BOLLETTINO / *BULLETIN*

GRUPPO *GROUP*	Nr. *NO.*	DATA *DATE*
6	22	05/04

MODELLI - *MODELS:* **Tagliasiepi** - *Hedgetrimmers* **TS327 - TS327L - TS327S**

OGGETTO - *SUBJECT:* **Nuovo cinematismo** - *New gear box*

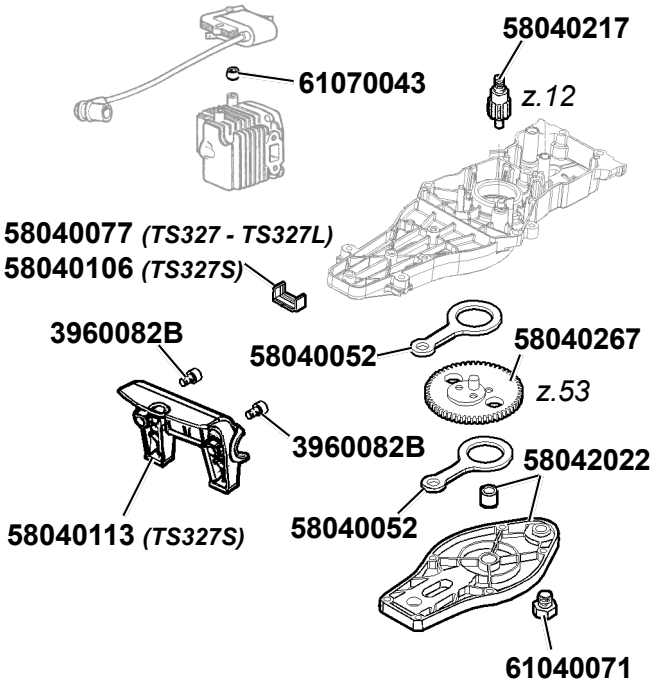
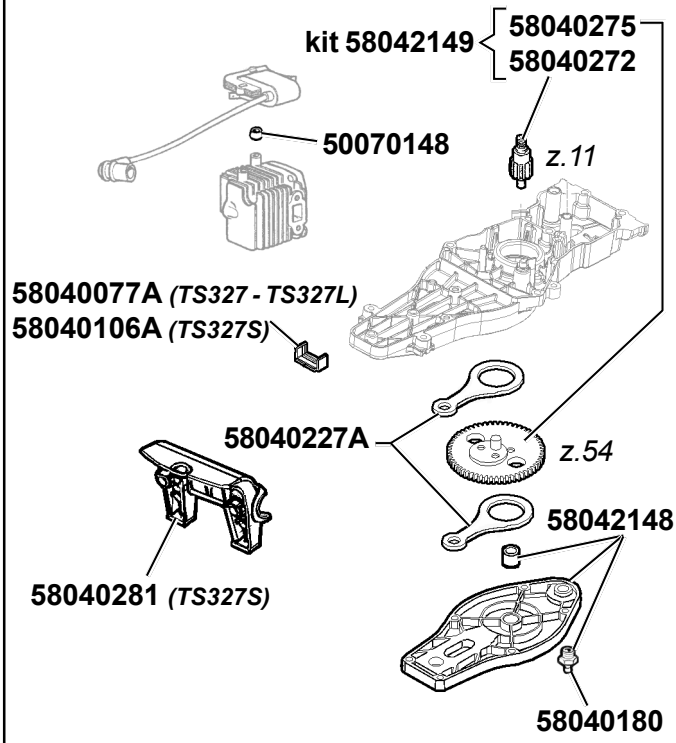
DESCRIZIONE - *DESCRIPTIONS:* **Miglioramento prodotto: Variato il rapporto di velocità lame con la sostituzione del pignone e ruota dentata. Introdotto l'ingrassatore sul coperchio riduttore. Rinforzato bielle, distanziale bobina, guarnizione lame. Modificato il supporto antivibrante posteriore per TS327S** - *Product improvement: Product improvement: blade speed has been changed with the exchange of the crown gear and drive gear. A grease nipple has been introduced on the gear case. The connecting rods have been re-enforced with a better grease seal. For the TS327S we have strengthened the antivibration support .*

INTERCAMBIABILITÀ - *INTERCHANGEABILITY:* **Sì, ad eccezione del pignone e ruota dentata forniti in kit** - *Yes, except for the crown gear and drive gear which will be supplied as a kit.*
